日本原燃株式会社

濃縮・埋設事業所加工施設保安規定の変更認可申請について

令和2年3月13日付け原規規発第2003138号をもって認可を受けた濃縮・埋設事業所加工施設保安規定（以下「保安規定」という。）の一部を別添のとおり変更する。

別添 加工施設保安規定新旧対照表

図1 プロセス関連図

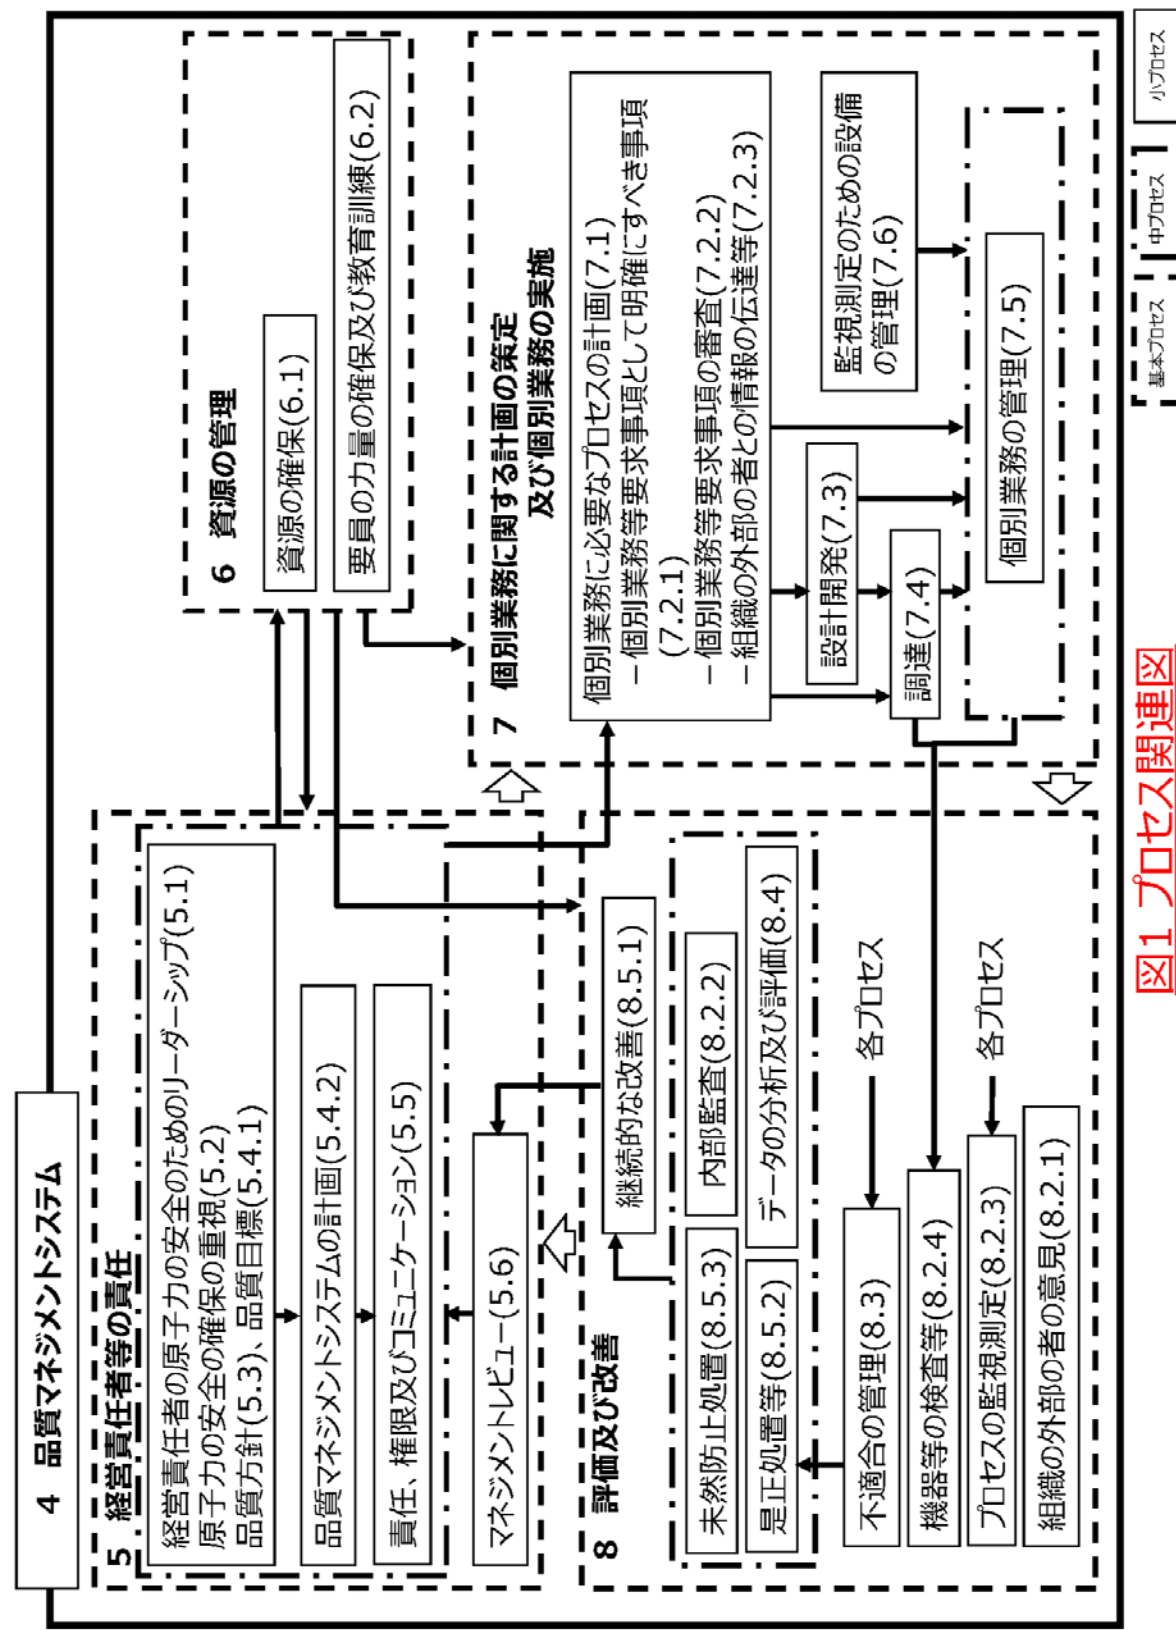
変更理由

別図2 (1/3) ウラン濃縮建屋1階 管理区域図 (第45、49、54、55条関係)

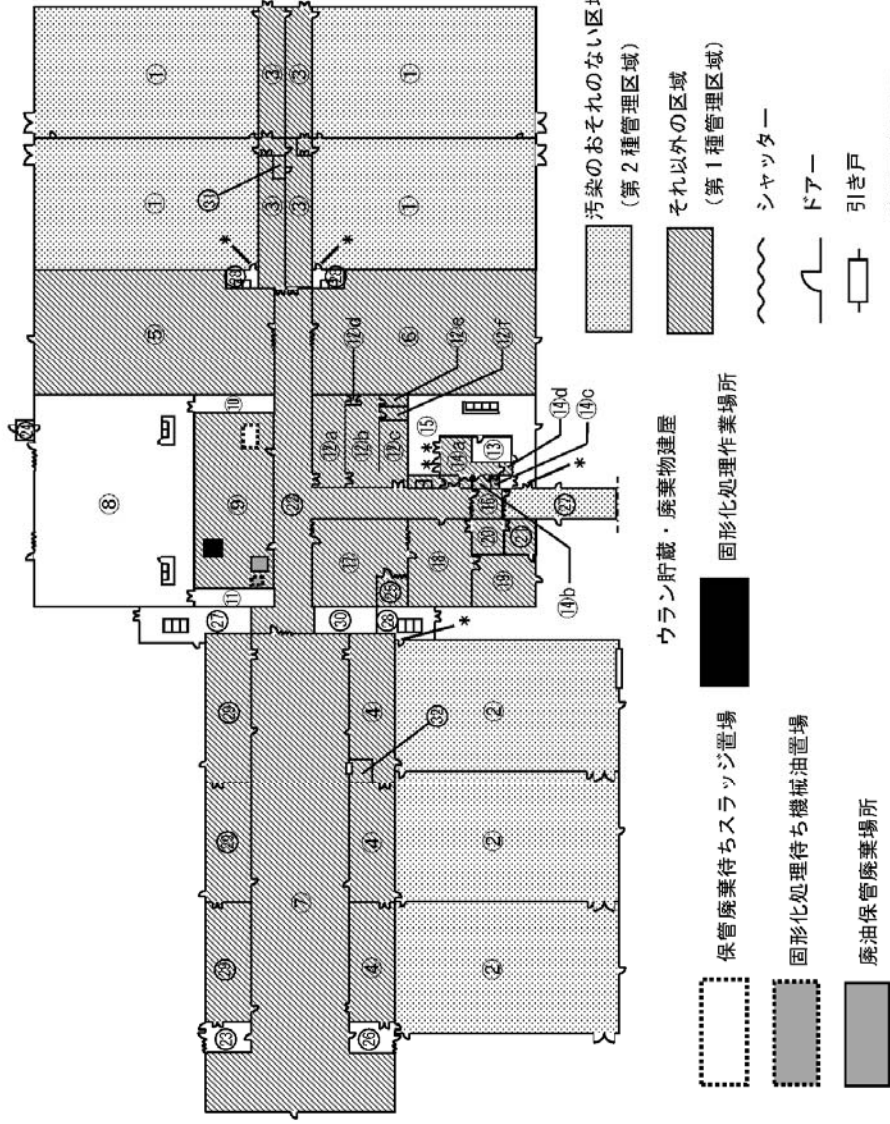
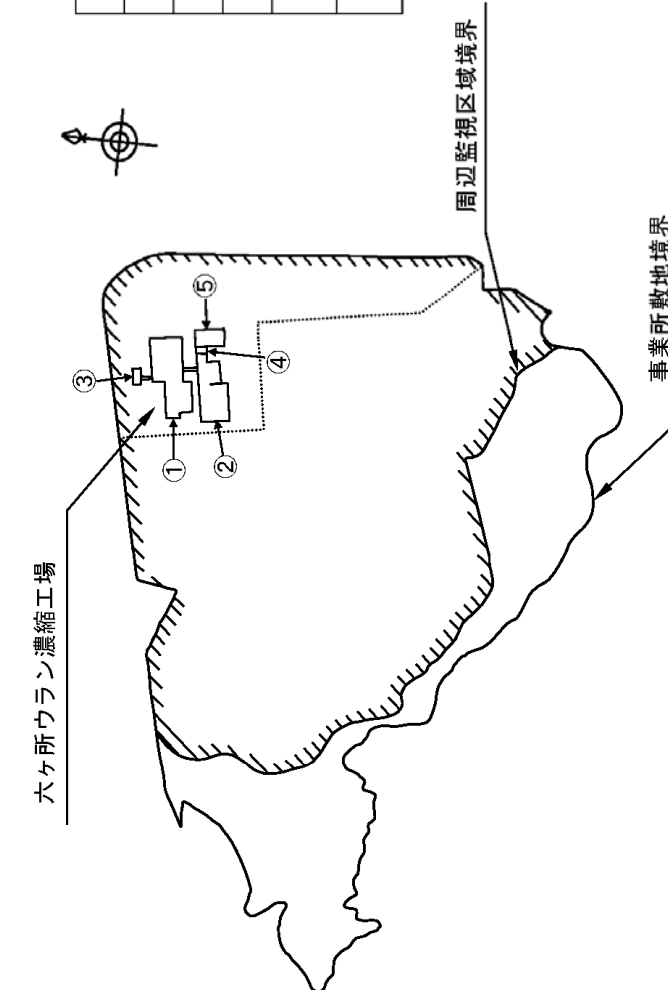
・記載の適正化(その他記載の適正化)
(以降、数字の全角又は半角への変更は同じ)
